**Verslag van het overleg ex artikel 3.1.1
van het Besluit ruimtelijke ordening
(Bro) ten aanzien van het voorontwerp
bestemmingsplan Akkerweg-Poppelseweg**

Vooroverlegreactie voorontwerpbestemmingsplan 'Akkerweg-Poppelseweg'

Boxtel : 27 september 2010
 ons kenmerk : Z739 / U504
 uw kenmerk : e-mail 13 september
 onderwerp : Voorontwerp
 bestemmingsplan
 Akkerweg Poppelseweg
 te Goirle

Bijlage 1: Leggerwatergangen

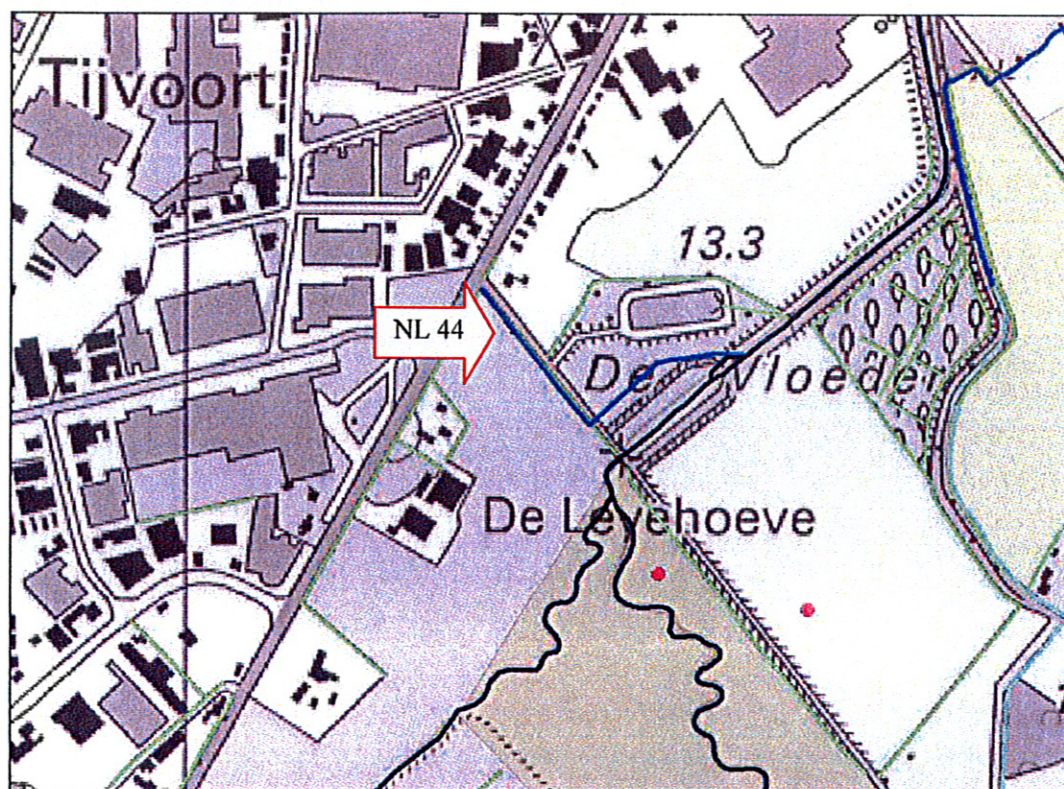
e.	<u>Verbeelding.</u> Verzocht wordt om de leggerwatergang NL 44 als water te bestemmen.	e.	Aan dit verzoek zal tegemoet worden gekomen.	Op de verbeelding zal leggerwatergang NL 44 als water worden bestemd.

- Ik vraag u om leggerwatergang NL 44 als water te bestemmen (zie bijlage 1). Indien gewenst kan ik de ligging van deze watergang digitaal bij u aanleveren.
- Ik vraag u om de beschermingszone Natte Natuurparel in de verbeelding op te nemen (zie bijlage 2). Indien gewenst kan ik de ligging van deze beschermingszone digitaal bij u aanleveren.

Bijlage 2: Beschermingszone Natte Natuurparel

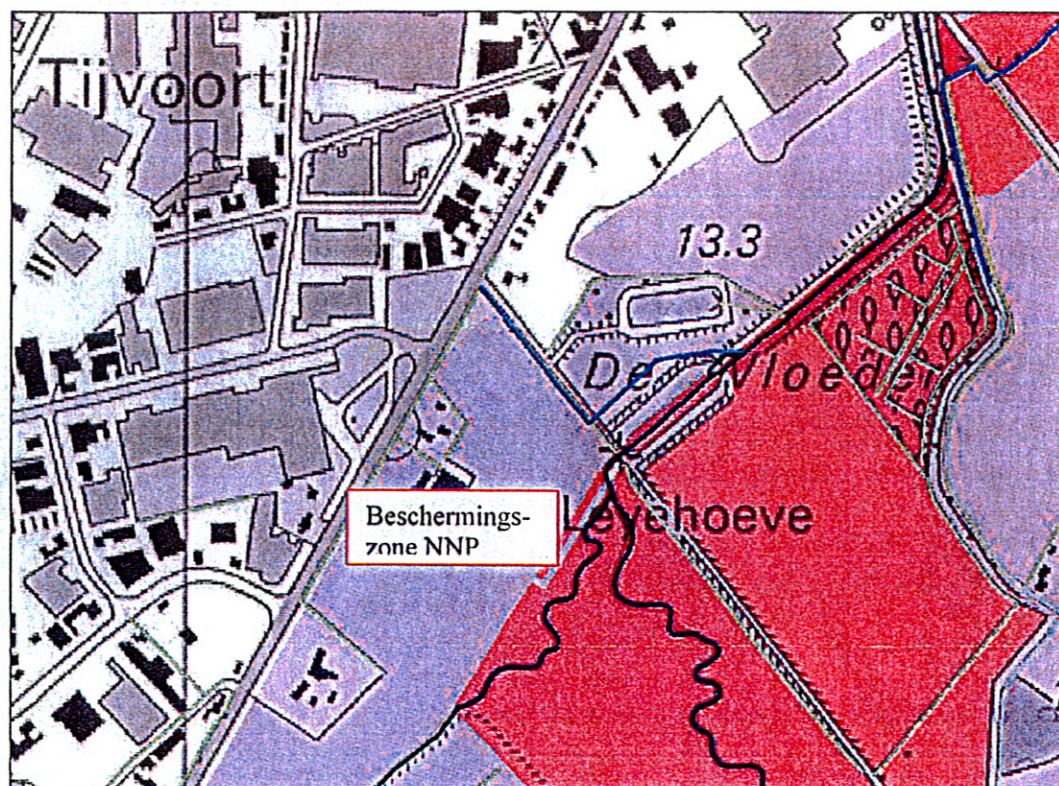
f.	<u>Verbeelding.</u> Verzocht wordt om de beschermingszone Natte Natuurparel in de verbeelding op te nemen.		Aan dit verzoek kan tegemoet worden gekomen.	In de verbeelding zal de beschermingszone Natte Natuurparel worden opgenomen.
